Le 20 juillet 2020

N/Réf. : RA17-901-1

**Objet : Demande de modification de l'approbation du plan de réhabilitation – Ancienne carrière Landreville
Topographie du site et systèmes de drainage des biogaz et des eaux d'infiltration**

FIGURE 2
SYSTÈME D'IMPERMÉABILISATION ET DE GESTION DES BIOGAZ ET DES EAUX D'INFILTRATION
SECTEUR DU GERLED

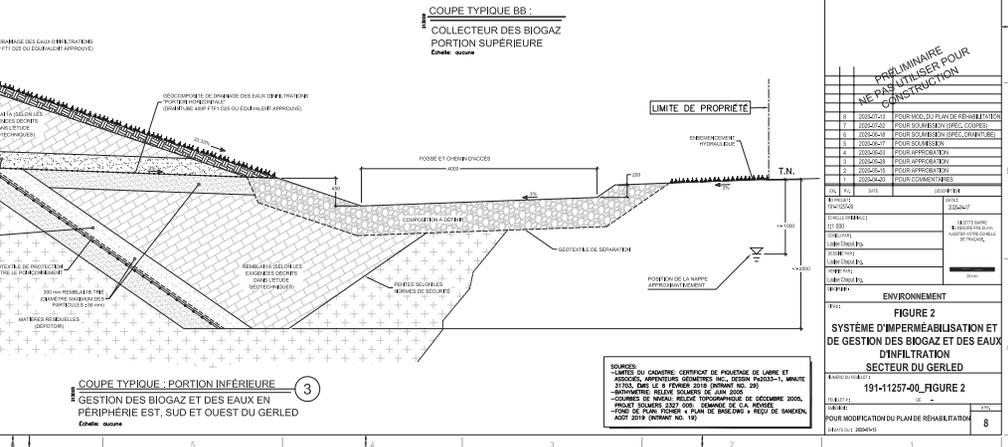
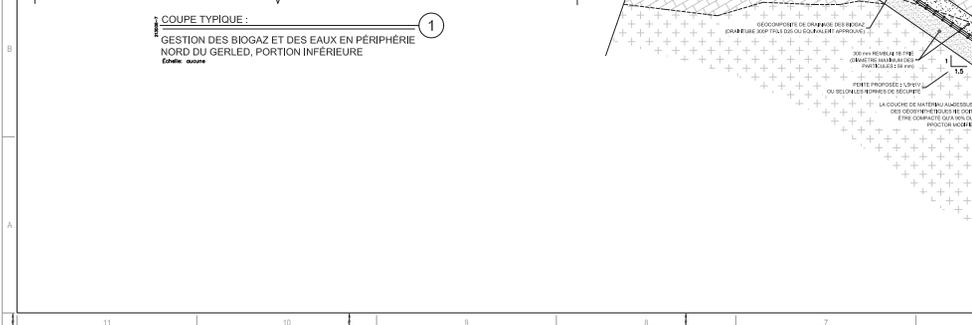
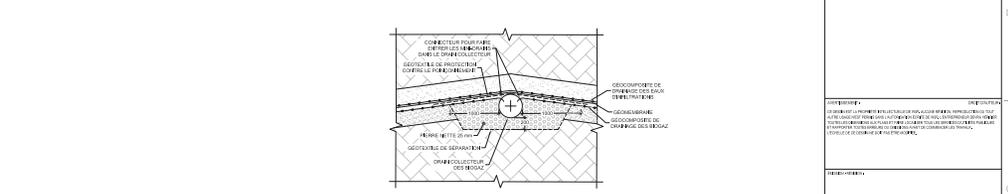
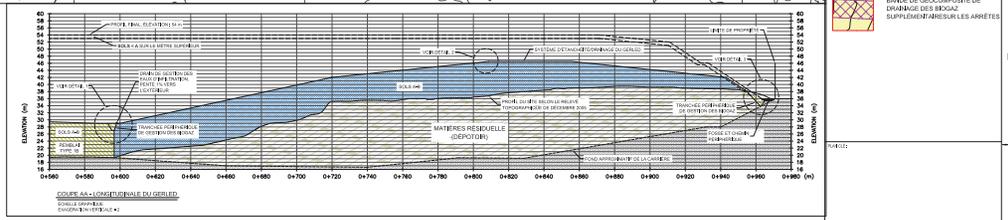
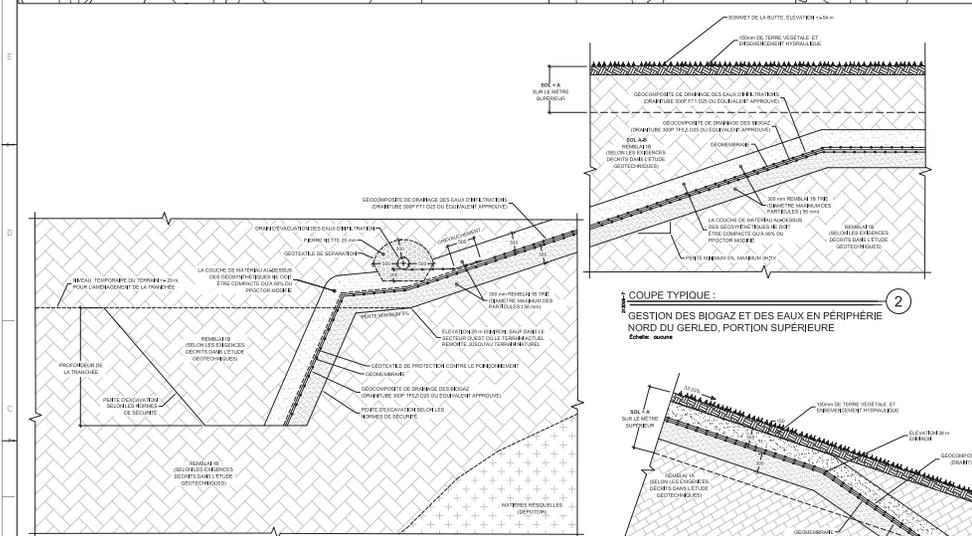
Les figures 1 et 2 de l'annexe B présentent les modifications demandées aux systèmes de drainage des biogaz et des eaux d'infiltration. À titre comparatif, les coupes types originales du plan de réhabilitation de 2015 sont présentées à l'annexe E. Le devis des géosynthétiques préparé pour le projet de CRS est disponible à l'annexe F.

La présente demande vise globalement à remplacer le système de drainage des biogaz situé en dessous de la géomembrane, qui était originalement constitué d'une couche de 500 mm de béton concassé, par un matériau géocomposite de drainage des biogaz de type *Draintube*. De la même façon, le système de drainage des eaux d'infiltration situé au-dessus de la géomembrane, qui était originalement constitué d'une couche de 300 mm de béton concassé, serait remplacé par un matériau géocomposite pour le drainage des eaux d'infiltration.

Des modifications mineures sont également demandées à la conception des géocomposites et de la géomembrane dans les tranchées périphériques, notamment en les installant sur les faces internes des tranchées, plutôt que sur les faces externes comme prévu initialement.

Éléments du système de drainage des biogaz	Plan de 2015	Présente demande
Ouvrage de drainage des biogaz en dessous de la géomembrane	Couche de 500 mm de béton concassé avec géotextile de séparation.	Géocomposite de drainage des biogaz de type <i>Draintube</i> .
Ouvrage de drainage des biogaz en périphérie du GERLED	Tranchée périphérique jusqu'à une profondeur correspondant environ à l'élévation 34 m. Comblée avec des matériaux granulaires et confinée par une géomembrane et géotextiles de protection sur sa paroi externe .	Tranchée périphérique jusqu'à une profondeur correspondant environ à l'élévation 34 m. Comblée avec du remblai technique et confinée par une géomembrane et géocomposite de drainage des biogaz sur sa paroi interne .

Éléments du système de drainage des biogaz	Plan de 2015	Présente demande
Ouvrage de drainage des biogaz à la limite nord du GERLED (ligne 600)	Tranchée périphérique jusqu'à une profondeur correspondant environ à l'élévation 24 m. Comblée avec des matériaux granulaires . Confinée par une géomembrane et géotextiles de protection jusqu'à une profondeur correspondant environ à l'élévation 31 m sur la face externe .	Tranchée périphérique jusqu'à une profondeur correspondant environ à l'élévation 24 m. Comblée avec du remblai technique . Confinée par une géomembrane et géocomposite de drainage des biogaz jusqu'à une profondeur correspondant environ à l'élévation 24 m sur la face interne .
Système de gestion passif des biogaz	Ventilation des biogaz à l'atmosphère par le biais de 31 événements hors sols au bas de la butte et de 22 événements hors sols sur le sommet de la butte.	Traitement des biogaz par 2 biofiltres souterrains au sommet de la butte connectés aux géocomposites de drainage des biogaz.

Figure 3
COUPE TYPIQUE
CONCEPTION DU BIOFILTRE ④
 Aucune échelle

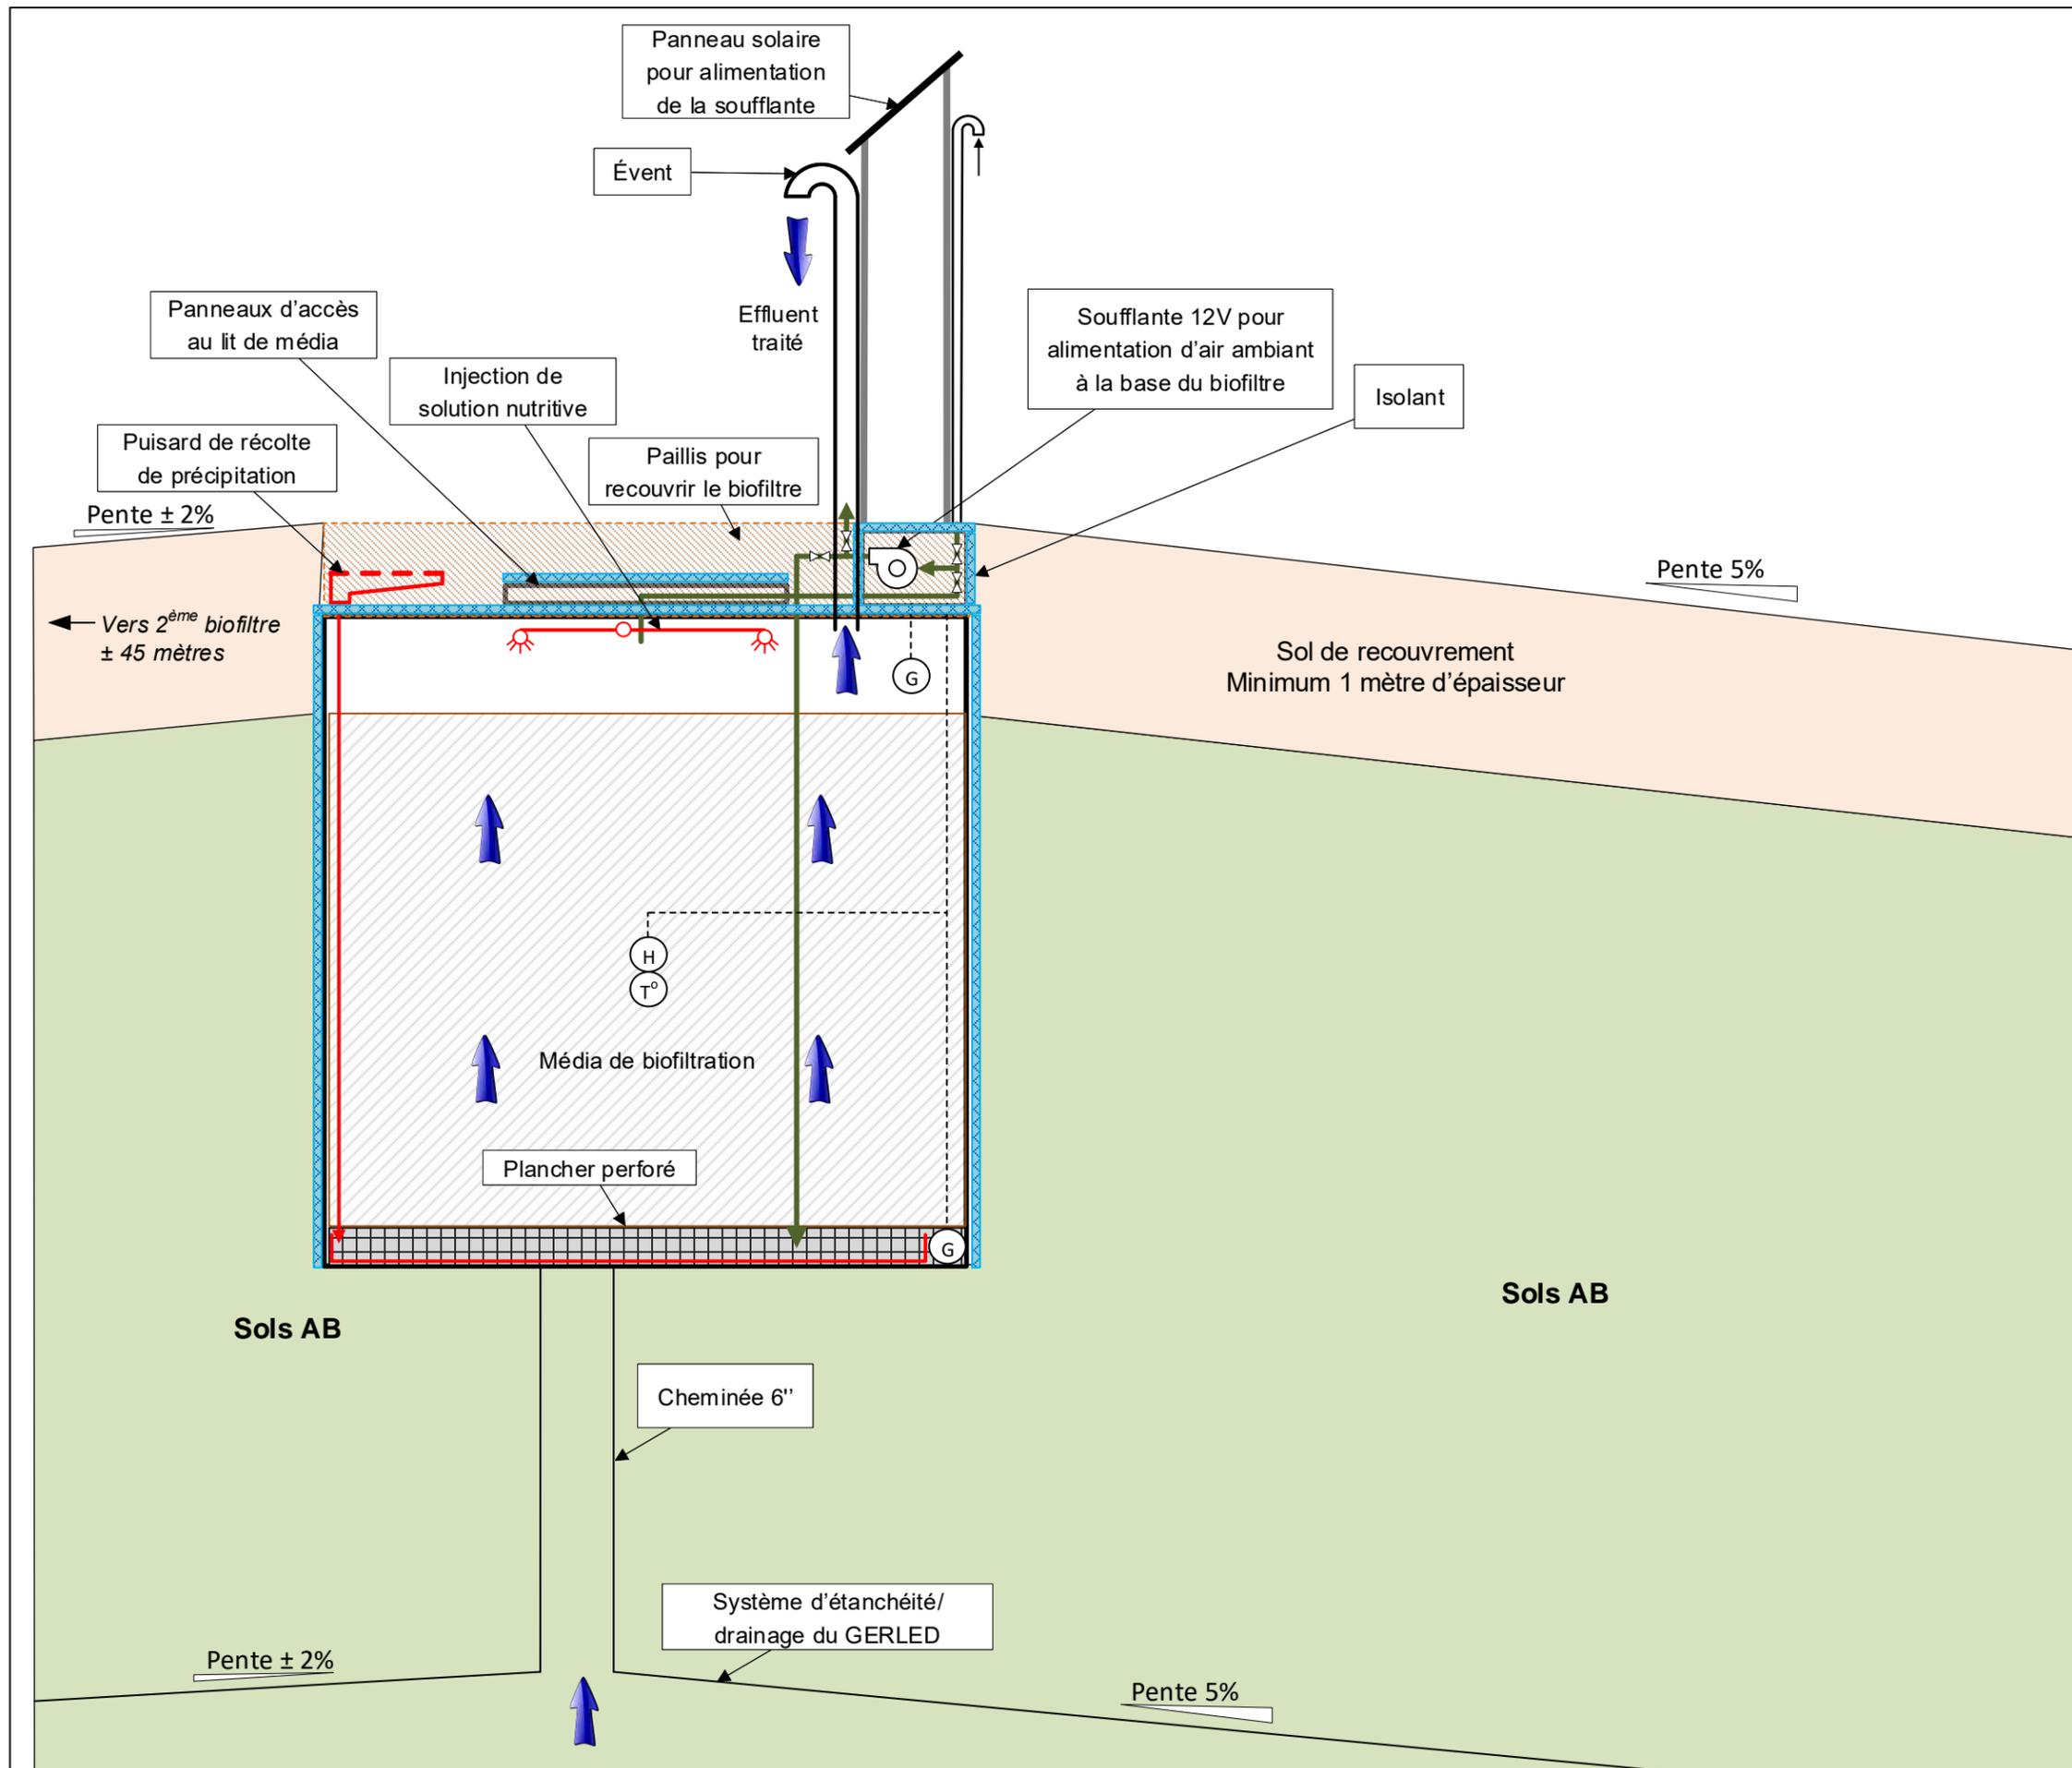
Les 52 événements hors sol qui étaient prévus au pourtour de la butte seront également remplacés par deux biofiltres souterrains afin de permettre des usages récréatifs sur le site et de réduire l'empreinte écologique du site à long terme en traitant les biogaz plutôt qu'en les ventilant à l'atmosphère. Les dimensions et la conception des biofiltres seront déterminées en fonction de la concentration et de la composition de biogaz qui sera mesurée dans les deux cheminées entre leur mise en place en 2021 et l'installation des biofiltres en 2023. La figure 3 de l'annexe B présente la conception suggérée des biofiltres.

Il est à noter que le système de drainage des biogaz proposé dans la présente demande de modification avec les géocomposites et les biofiltres est un système de gestion passif à l'instar de celui approuvé en 2015. De plus, tout comme celui de 2015, ce système passif pourra être converti en système actif advenant une accumulation de biogaz dans les puits de suivi. Aucune installation supplémentaire ne sera nécessaire pour convertir le système passif en système actif, il suffira pour ce faire d'installer des pompes aux 2 exutoires des géocomposites de drainage des biogaz (cheminés). Ces exutoires seront situés dans les biofiltres.

- Spécification des deux biofiltres:**
- La dimension et la conception des biofiltres sera déterminée en fonction de la concentration et de la nature des biogaz qui seront mesurées dans les cheminées suite à leur installation à l'été 2021. La mise en place des biogaz est prévue pour 2023.

- La composition du média de filtration sera déterminé en fonction de la concentration et de la composition des biogaz qui seront mesurées dans les cheminées suite à leur installation à l'été 2021. Le média de filtration pourrait être composé d'un mélange de copeaux de bois, compost, tourbe, fibre de coco, litière d'écurie et pierre calcaire (mélange et proportions à déterminer).

- Les biofiltres seront aménagés dans des conteneurs étanches et isolés avec accès par le dessus.
 - Les biofiltres seront équipés des éléments suivants:
